**Avis de la mission régionale
d'autorité environnementale
Centre-Val de Loire
sur le projet urbain « Les Hauts de Sainte Radegonde » sur
la commune de Tours (37)
Permis de construire**

N°2020 –2894

Occupation du sol du périmètre de l'OAP (Source : étude d'impact, page 133)

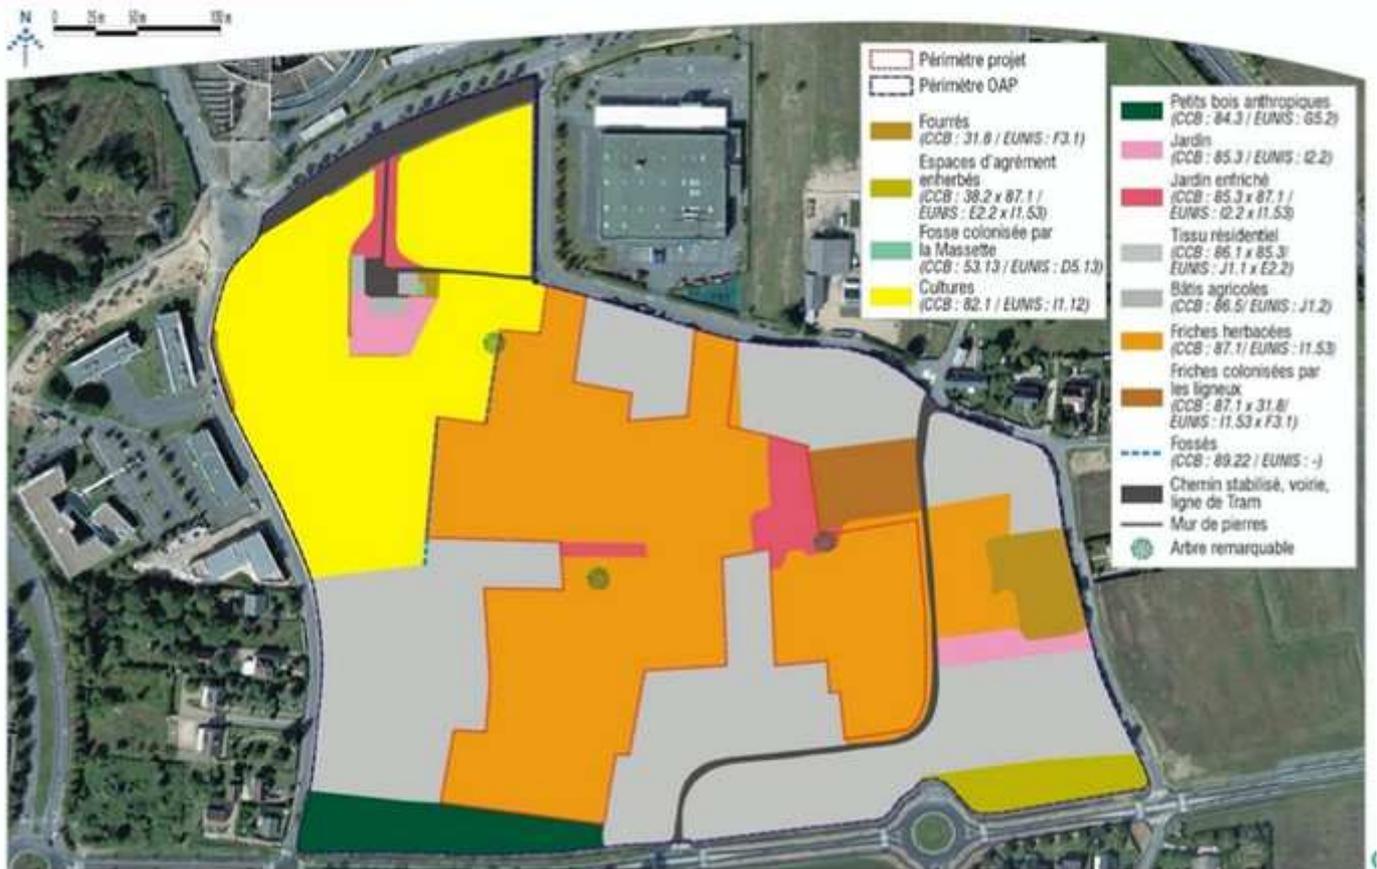
L'occupation des sols est bien restituée au travers d'illustrations.
